Nota van inlichtingen aanbesteding nieuwbouw accommodatie RKVV De Leeuw te Brunssum d.d. 16 december 2022.

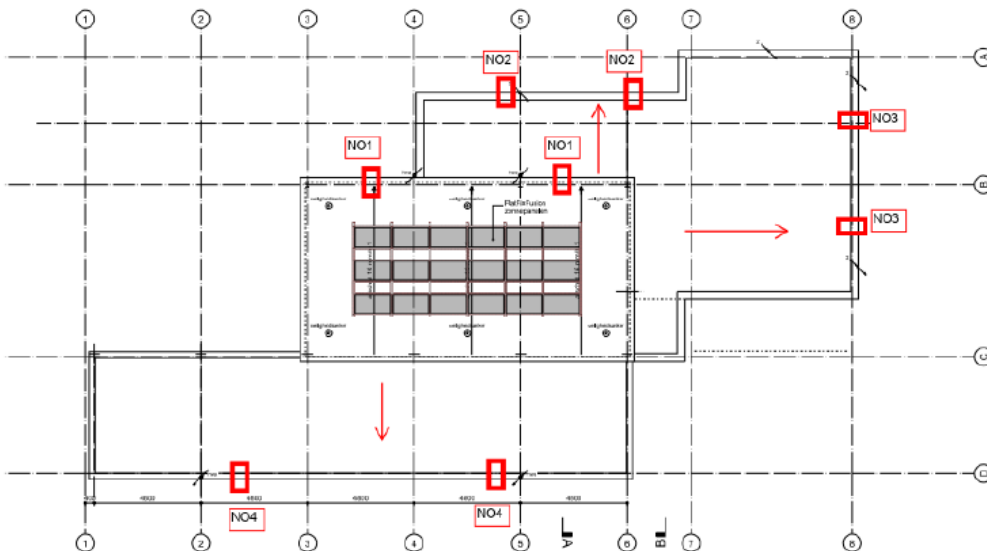
35. Afmetingen nood overstorten op te geven.

Antwoord:

Figuur 4-1: Ontwerp noodoverstorten

Oppervlakte per spuer:

- NO1: ca 65 m²
- NO2: ca 90 m²
- NO3: ca 55 m²
- NO4: ca 125 m²

De berekening is toegevoegd vanaf de volgende pagina.

Toe te passen spuers:

- NO1, NO2, NO3: 200x100 (bxh) drempel 30 mm
- NO4: 300x100 (bxh) drempel 30 mm
